DIRECCIÓN DE PREVENCIÓN Y ATENCIÓN DE EMERGENCIAS

CONCEPTO TÉCNICO No. GT - 5271

Localidad	4. SAN CRISTÓBAL
UPZ	50. LA GLORIA
Barrio o Sector Catastral	SAN JOSÉ SUR ORIENTAL
Dirección	CALLE 42A SUR # 12 – 16 ESTE
CHIP	AAA0003YBKL
Información Catastral	MANZANA 16, PREDIO 05
Fecha de Visita	20 DE JUNIO DE 2008
Área (Ha)	0.0344
Solicitante	CURADURÍA URBANA No. 3
Tipo de Amenaza	REMOCIÓN EN MASA

Figura No. 1 – Localización del predio ubicado en la CALLE 42A SUR # 12 – 16 ESTE en el Plano Normativo de Amenaza por Remoción en Masa del POT.

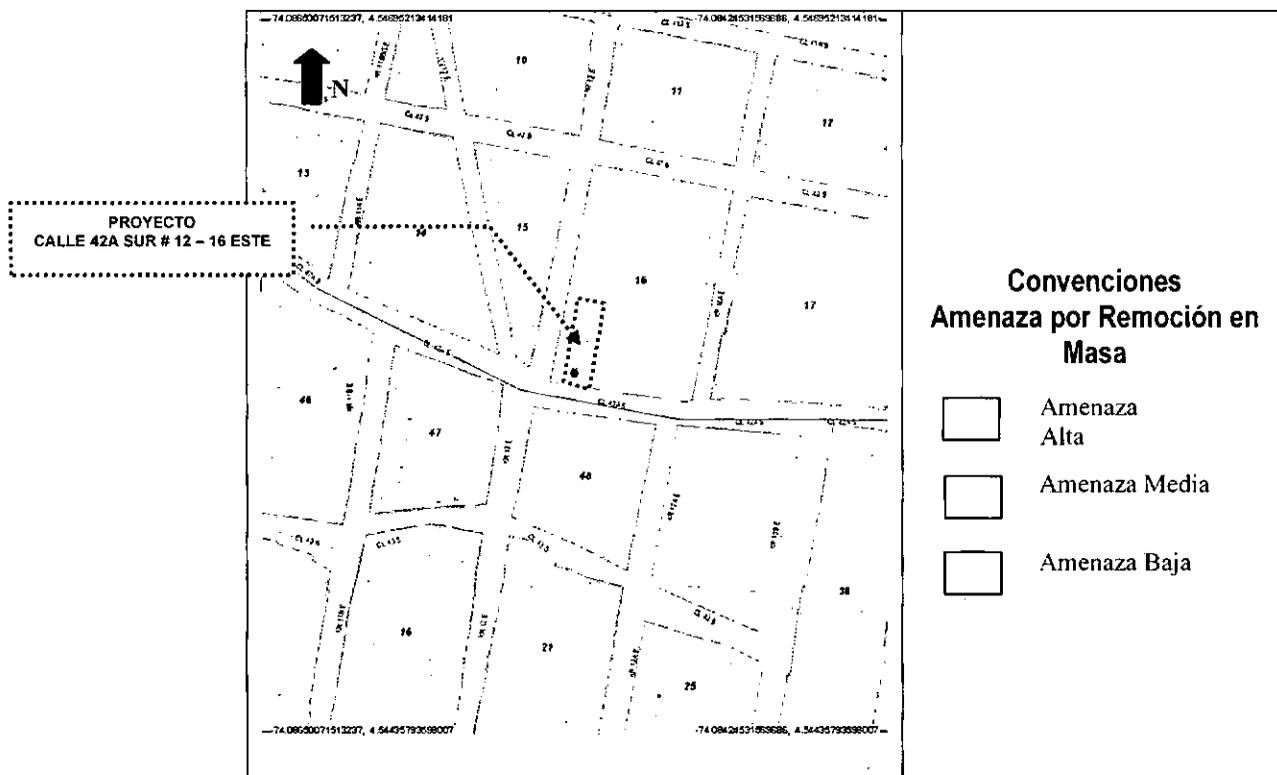
Conforme con el plano normativo "Amenaza por Remoción en Masa" del Plan de Ordenamiento Territorial de Bogotá – POT, el sector donde se localiza el proyecto de la CALLE 42A SUR # 12 – 16 ESTE, se encuentra en una zona de AMENAZA MEDIA por procesos de remoción en masa (Figura No. 1).

Foto 1. Aspecto general del predio donde se localiza el proyecto de la CALLE 42A SUR # 12 – 16 ESTE en la localidad de San Cristóbal.

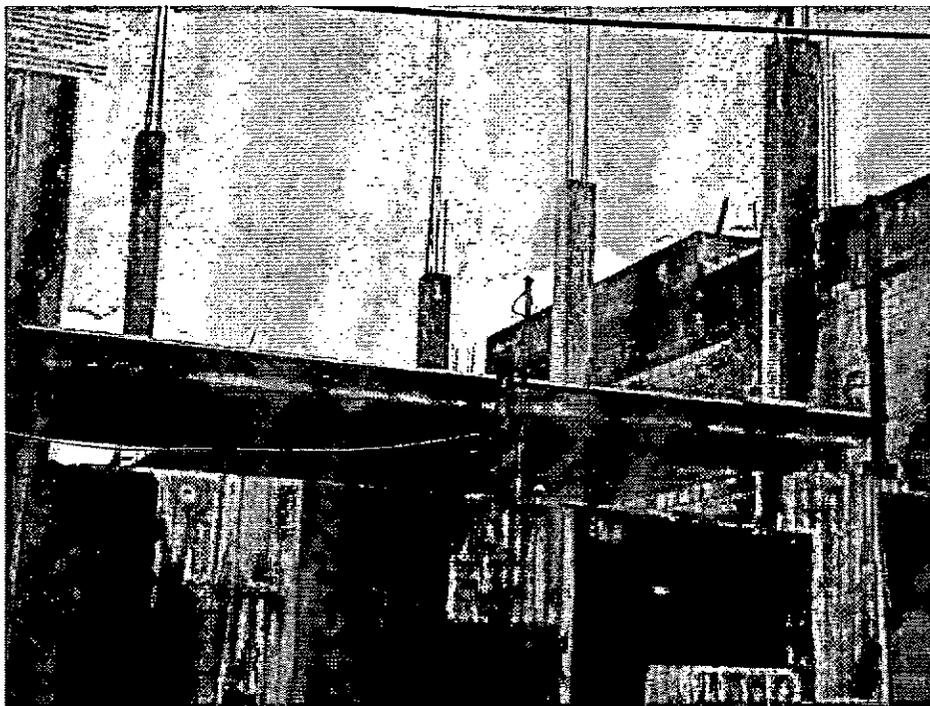
De acuerdo con la inspección visual, el predio corresponde a un lote en el que se encuentra parcialmente construida una edificación de dos niveles, la cual fue emplazada sobre la base de un talud de corte; en el momento de la visita, la citada edificación no evidencia daños que permitan inferir procesos de inestabilidad activos dentro del área que ocupará el nuevo proyecto.

San Cristóbal, NO SE REQUIERE adelantar la FASE II del estudio detallado de amenaza y riesgo por remoción en masa, de acuerdo con lo establecido en la Resolución 227 de 2006.

Desde el punto de vista de riesgo por remoción en masa, la DPAE recomienda la realización de un estudio geotécnico y de cimentaciones que cumpla con los requisitos establecidos en las Normas Colombianas de Diseño y Construcción Sismo Resistente NSR – 98 y en especial lo establecido en el Título H de las mismas. Dicho estudio debe contemplar la evaluación de la estabilidad geotécnica de las intervenciones y el diseño de las medidas de estabilización correspondientes; para los cortes del terreno, se tendrán en cuenta los empujes de tierra generados por condiciones morfológicas, los esfuerzos inducidos por eventos sísmicos, así como las sobrecargas generadas por las edificaciones y vías adyacentes.
